**BIB-  
LIOTEK  
+ KULTUR-  
HUS PÅ TOPPEN  
DOMMERBETÆNKNING**

*arkitektkonkurrence 2009*

# FORORD

# FORSLAG 4 VINDERPROJEKT - FORSAT

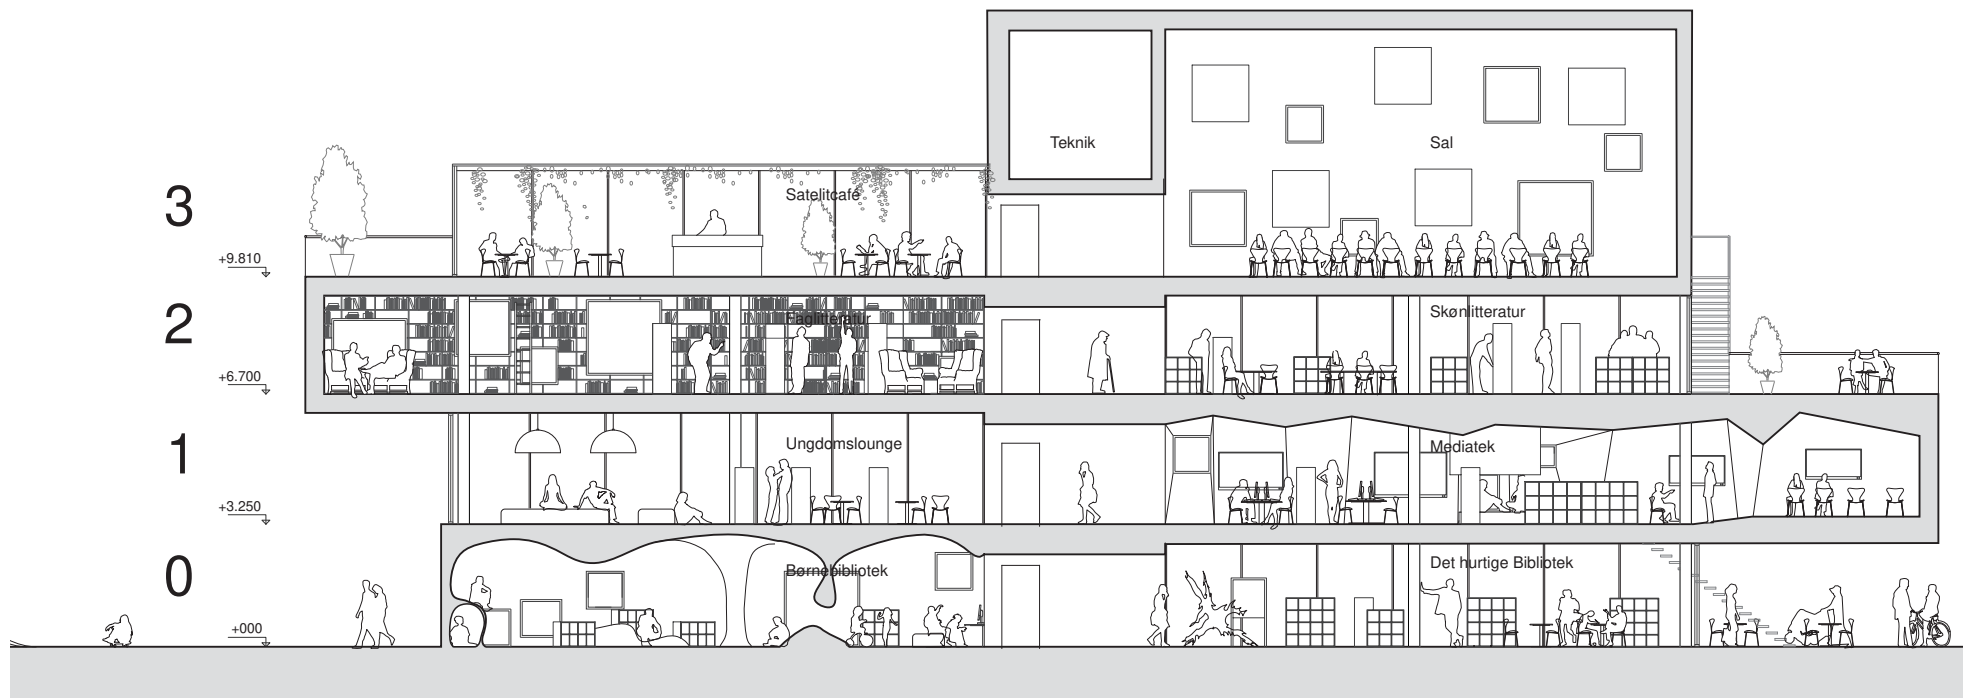
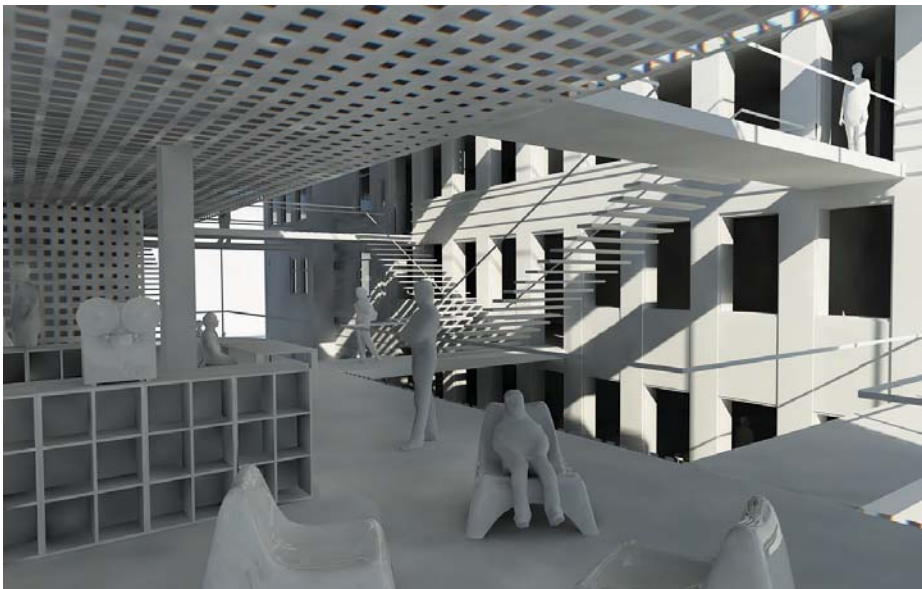
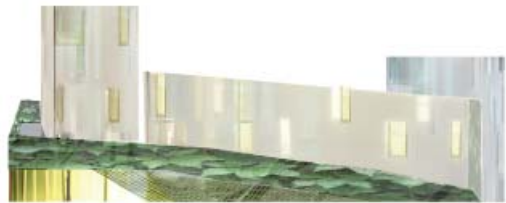
Forslag 4's indlysende kvaliteter som vartegn for området suppleres gennem alle projektets dele af en stor lydhørhed overfor, hvordan de forskellige funktioner og deres nye sammenhænge forløses bedst muligt. Enhver af bygningens mange forskellige brugere vil kunne føle sig velkommen i dette hus, der vil drage mange nysgerrige til sig. Hvert enkelt af bygningens hovedrum er overbevisende proportioneret, med gode dagslysforhold og velegnede forslag til indretning, materialer er valgt med omhu og med forståelse for den robusthed et hus med 'tryk' på kræver. Konceptets billede af en stabel af indbyrdes forskudte bokse er forfulgt konsekvent, og der er en overbevisende overensstemmelse mellem æskernes ydre og indre.

Dommerkomiteen vurderer, at den viste udgraving af salens volumen er realistisk konstruktivt på baggrund af forslagens redegørelse om konstruktioner. Det er essentielt for forslaget, at den videre bearbejdning fastholder søjlernes placering inden for klimaskærmen.

Udvendige flugtvejstrapper, der er angivet på planerne, men ikke vist på forslagens visualiseringer, vil gribe afgørende

ind i bygningens udtryk og bør være genstand for den højeste opmærksomhed i den videre bearbejdning. Det er dog dommerkomiteens vurdering, at de udvendige flugtvejstrapper kan undgås ved en mindre ændring af de interne trapper, således at forslagens overordnede koncept og rumlige kvaliteter ikke kompromitteres.

Logistikken i forhold til transport til og fra salen med gear og andet udstyr er ikke optimal og skal være genstand for bearbejdning. Der skal findes en overbevisende løsning på, hvordan det øvrige hus lukkes af, når der er arrangementer i salen uden for bibliotekets/kulturhusets åbningstid.

Overdækningen af den foreslåede satellit-cafe i forbindelse med salen forekommer decideret urealistisk. Den vil kræve en omfattende bearbejdning for at kunne opføres, så dette rum fremstår med de kvaliteter, forslaget lover.

Plintens kant ud mod Rentemestervej er en del højere end vist i forslaget og vil kræve et skæmmende gelænder. Dette må derfor bearbejdes, så der opnås en åben inviterende ankomst evt. med flere trin. Det er dommerkomiteens vurdering, at det er muligt at bearbejde dette forhold uden at anfægte forslaget enkle koncept. En samlet dommerkomite indstiller forslag

4 som konkurrencens vinder. Forslaget anbefales til opførelse, når de omtalte problemer er løst tilfredsstillende i en velplanlagt og involverende dialog med bygningens brugere og personale.

# FORSLAG 5 - FORSAT

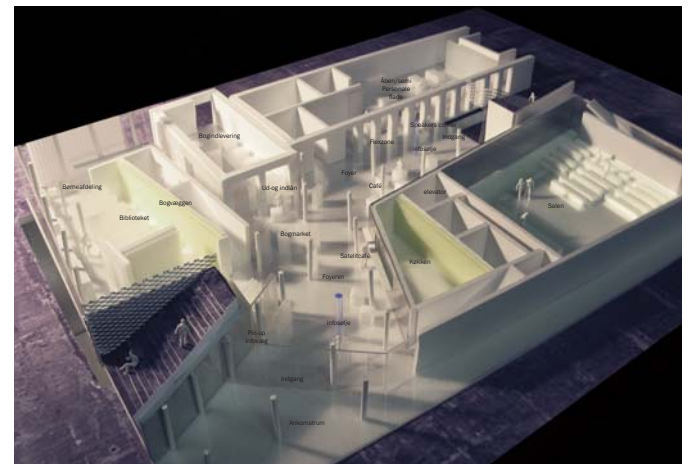
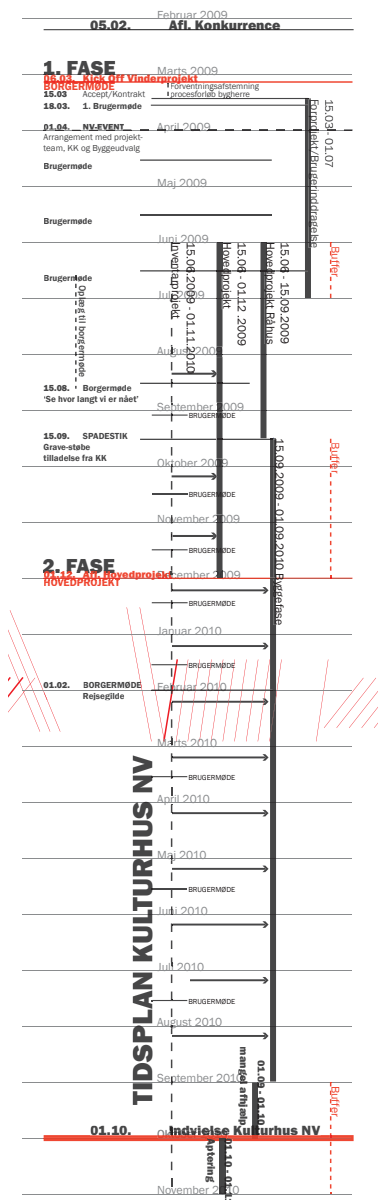
*Sammenfatning og vurdering af forslag 5:* Forslaget hører til de projekter, der tager afsæt i stedets egen skala og karakter og fortolker disse i et bygningsensemble med helt særegne bymæssige kvaliteter. Man kan sige, at forslaget forstår programmets ønske om 'ikon-karakter' mere som et spørgsmål om at forstærke og genskabe en bymæssig 'karakter' end om at tilføje 'ikon'.

Det er dog dommerkomiteens vurdering, at forslaget ikke formår at argumentere overbevisende for kvaliteter og muligheder ved den valgte bystrategi. 'Pladsen på 1.' kan opfattes som en lokal terrasse for de, der har et ærinde i kulturhuset og som kan komme til den i et flow indefra

Foyeren er arealmæssigt stor men har en relativt lav, generelt gennemgående loftshøjde. Den viste ovenlysskakt virker ikke overbevisende som primær dagslyskilde i det udstrakte foyerområde, der derfor nemt vil komme til at få karakter af kælder.

Forslagets løsninger og forslag til, hvordan de to funktioner kan integreres, virker generelt ikke overbevisende. Stueetagen samler visse biblioteks- og kulturhusfunktioner, men på de øvre etager bliver funktionerne mere og mere adskilte. De mange indgange er dysfunktionelt for biblioteksfunktionen, der ikke har tilstrækkelig mulighed for at overvåge de i øvrigt spredte biblioteksområder. Bibliotekets

rum er små og ligger spredt over flere etager, der hver vil kræve bemanning. Udover de praktiske og konkrete problemer med hensyn til tyverisikring, så skaber de mange indgange manglende overblik, og det forekommer svært - især for førstegangsbesøgende - at finde rundt i komplekset. Terrænforskellen på over en meter mellem forslagens indgang ved Rente-mestervej og den foreslåede indgang fra Dorteavej er ikke indarbejdet i projektet. Terrænforskellen vil have store konsekvenser for den tiltænkte flydende bevægelse mellem funktionerne i foyeren i stueetagen.
